**Dodatek č. 1 ke  
SMLOUVĚ O DÍLO****Číslo objednatele CES: 33/23****Číslo zhotovitele: SMP 22 0006**

„Společnost ÚV Brníkov - nová studna“

<b>NÁVRH ZMĚNY</b>				číslo : <b>01/2023</b>	
Zhotovitel:		„Společnost ÚV Brníkov“ – nová studna – SMP VS, a.s. - správce Vyskočilova 1566, Praha 4, 140 00 - Praha 4			
Komu:			Severočeská vodárenská společnost a.s.		Datum: 31.5.2023
Název akce: <b>LT 073 029 Mšené Lázně – ÚV Brníkov – nová studna</b>					
Způsob odeslání/ předání/datum:	poštou	E-mailem- <b>x</b>	Faxem:	osobně	
Odkazy		na specifikaci:			
		na výkresy: D.1.3.1_výstroj_vrtu_BP2			
		na rozpočtové podklady: Změnový rozpočet 01/2023 - příloha č.1			
		na jinou část smlouvy: odst. 4.5 – 4.8 SoD			
<b>Popis a zdůvodnění změny:</b>					
Předmětem změny je technické řešení provádění, vystrojení čerpací studny BP2 a rozdílové narovnání výkazu výměr.					
Změna provádění v postupu vrtných prací s ohledem na skutečně zastíženou geologii.					
Změna provizorního vystrojení vrtu, s ohledem na stabilitu vrtu.					
Změna detailů uložení zárubnic a hloubky vrtu studny a dočasného pažení a technologie vrtání vzhledem k zastížené geologii.

SCHÉMA VRTU:

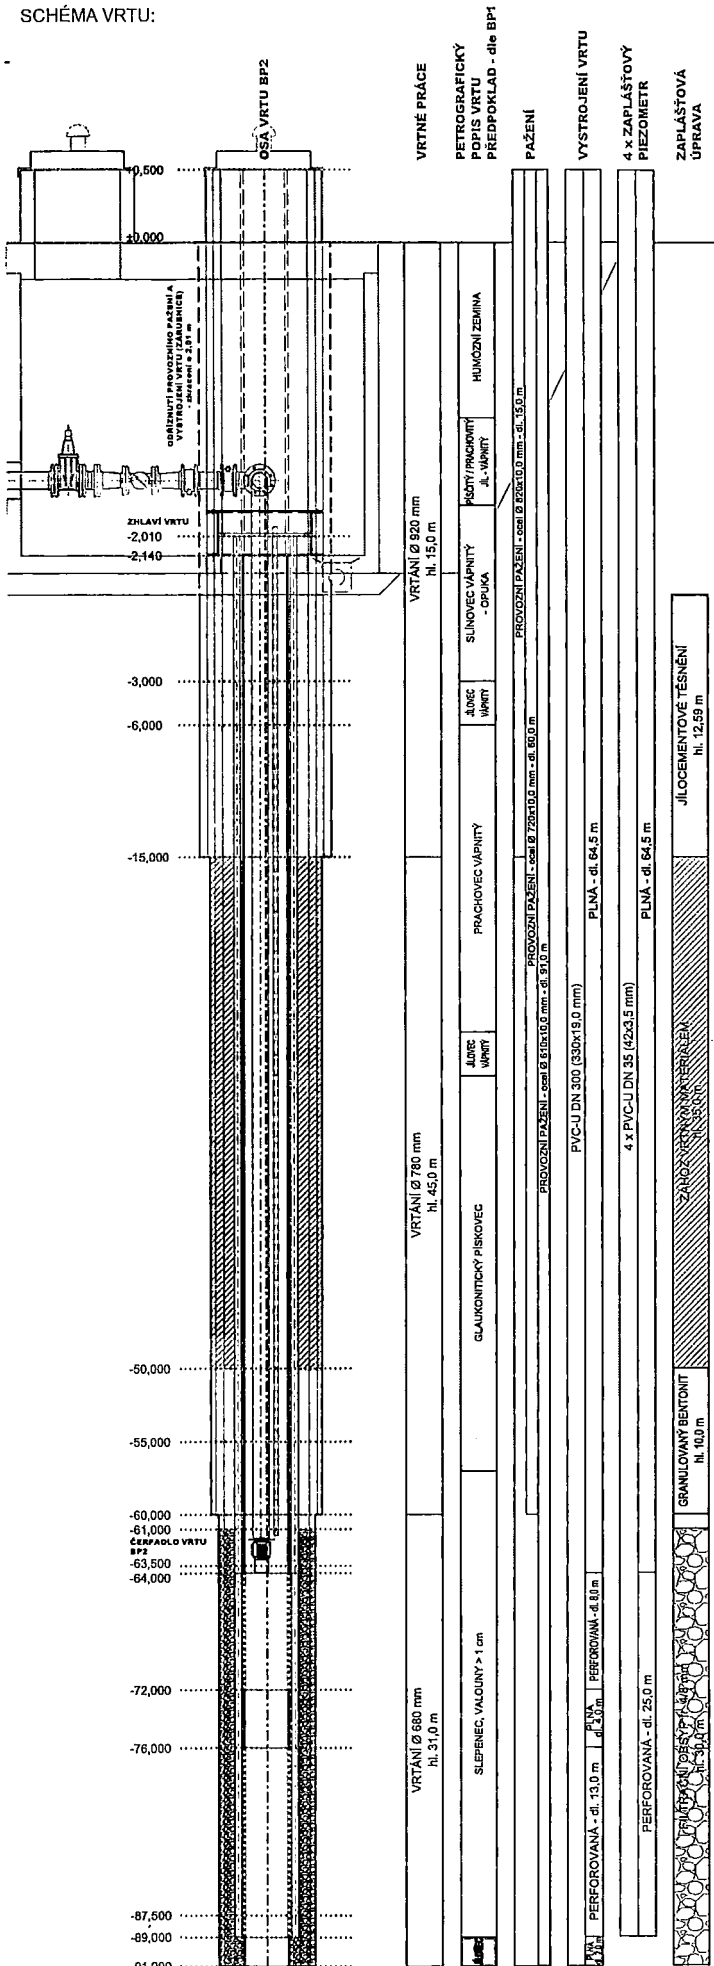
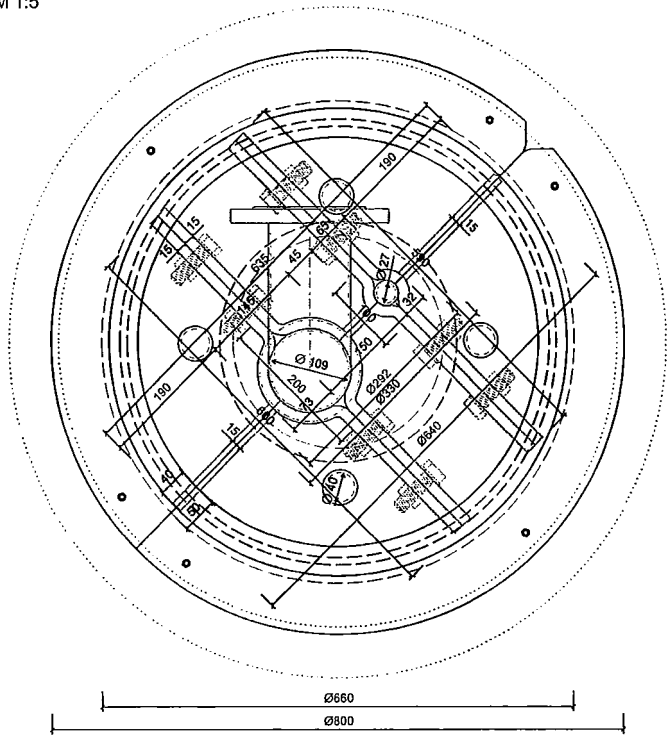
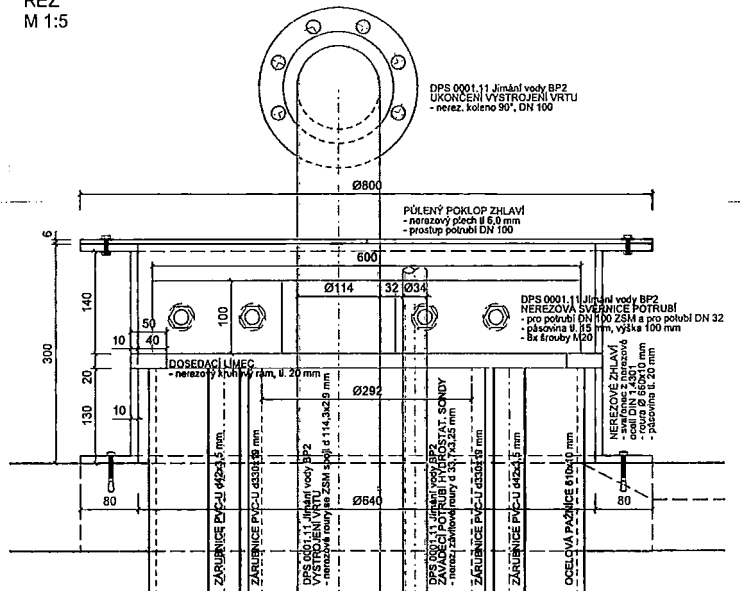
Vzhledem k těmto změnám bylo nutné časově přepracovat jednotlivé fáze postupů výstavby. Vliv na termín má i výběr vhodného ponorného čerpadla pro trvalý provoz na základě výsledku čerpací zkoušky (06-07/23). Vliv na termín dostavby má i koordinace staveb v místě plnění. Tato změna má vliv na dobu plnění.					
Důvod vícepráce/méně práce	záměr objednatele	chyba v projektové dokumentaci	chyba zhotovitele	vyšší moc	jiné okolnosti:  X
Počet připojených listů výkresů změny: Příloha č.1. Dovrtání_SD.pdf Příloha č.2. Karotáž_BP-2.pdf					
<b>Ocenění změny:</b>					
<b>Celkem - 299 334,24 Kč + DPH</b>					
Cena dle SoD (Kč):	11 310 714,56	Změna navržené lhůty dokončení díla (číslem/slovy): <b>161</b> kalendářních dnů			
ZL č. 01 (Kč)	- 299 334,24				
Nově navržená cena díla: bez DPH	11 011 380,32				
Navrhovanou změnou dojde k navýšení / ponížení rozpočtu o částku: - 299 334,24 Kč bez DPH Cena víceprací podle tohoto Změnového listu činí 579 533,70 Kč bez DPH, tj. 5,26 % nabídkové ceny. Cena méněprací podle tohoto Změnového listu činí 878 867,94 Kč bez DPH, tj. 7,98 % nabídkové ceny. Cena víceprací všech Změnových listů této stavby realizovaných dle § 222 odst. 4 ZZVZ činí 579 533,70 Kč bez DPH, tj. 5,26 % nabídkové ceny. Cena méněprací všech Změnových listů této stavby realizovaných dle § 222 odst. 4 ZZVZ činí 878 867,94 Kč bez DPH, tj. 7,98 % nabídkové ceny.

Č.	SKUPINA	POPIS	MJ	POČET MJ
1	VRTNÉ PRÁCE	Vrtání bezjádrové s výplachem do Ø920 mm	m	15
2		Vrtání bezjádrové s výplachem do Ø780 mm	m	45
3		Vrtání bezjádrové s výplachem do Ø680 mm	m	31
4	TECHNOLOGICKÉ PAŽENÍ	Ocelové roury Ø820/10 mm	m	15
5		Ocelové roury Ø720/10 mm	m	60
6		Ocelové roury Ø610/10 mm	m	92
7	VYSTROJENÍ VRTU	roura PVC-U, DN 300, d330/19 mm - plná	m	71
8		roura PVC-U, DN 300, d330/19 mm - perforovaná	m	21
9		4 x roura PVC-U, DN 35, d42/3.5 mm - plná	m	258
10		4 x roura PVC-U, DN 35, d42/3.5 mm - perforovaná	m	100
